TMA Sevilla. Propuesta de modificación de espacios aéreos.

(Documento para consulta a usuarios)

Código: IATM-20-CU-011-4.0

Figura 1. Representación de la propuesta de CTR áreas 2 y 3

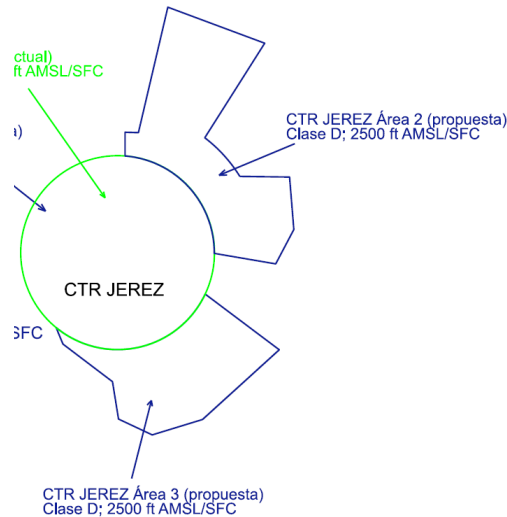
Derivado de las consultas realizadas a los responsables militares se ha detectado la necesidad de modificar la ampliación del CTR Área 3, dejándola tangente a la LER72 e incluyendo el resto del espacio aéreo incluido en la ampliación como parte del TMA en sus sectores TSEV correspondientes.

- Modificación de la ampliación Sur del CTR de Jerez (CTR área 3), siendo gestionado por ENAIRe, de forma que quede tangente a la LER72
- Adecuación de sectores del TMA de Sevilla propuestos en la zona que se reduce la ampliación (TSEV-JRZ, TSEV-34 y TSEV-39).

ID	LÍMITES LATERALES	LÍMITES VERTICALES	CLASE DE ESPACIO AÉREO
CTR JEREZ Área 2 (operada por ENAIRe)	37°02' 32.1" N 005°59' 45.5" W, 37°00' 08.6" N 005°50' 55.2"W, 36°53' 10.9" N 005°56' 03.7" W, arco centrado en ARP LEJR, radio 10.4 NM y sentido horario, 36°50' 28.1" N 005°52' 47.8"W, 36°50' 31.5" N 005°48' 19.2" W, 36°46' 44.7" N 005°47' 48.2"W, 36°44' 13.2" N 005°49' 19.9" W, 36° 44' 51.1" N 005° 54' 53.6"W, arco centrado en ARP LEJR, radio 7.0 NM y sentido antihorario, 36° 51' 41.0" N 006° 03' 10.9" W, 36°53' 24.0" N 006°03' 15.0" W, 36°53' 24.0" N 006°02' 03.0" W, 37°02' 32.1"N 005°59' 45.5" W.	<u>2500 ft AMSL</u> SFC	D
CTR JEREZ Área 3 (nuevo Volumen, operado por Enaire)	36°41' 53.2" N 005°55' 37.0" W, 36°38' 01.2" N 005°48' 47.7"W, 36°32' 49.4" N 005°55' 29.2" W, 36°31' 35.4" N 005°59' 57.1"W, 36°32' 39.7" N 006°03' 01.1" W, 36°35' 21.0" N 006°03' 40.0" W, 36°37' 57.0" N 006°08' 13.0" W, 36°39' 05.6" N 006°08' 52.0" W, arco centrado en ARP LEJR, radio 7.0 NM y sentido antihorario, 36°41' 53.2" N 005°55' 37.0" W.	<u>2500 ft AMSL</u> SFC	D
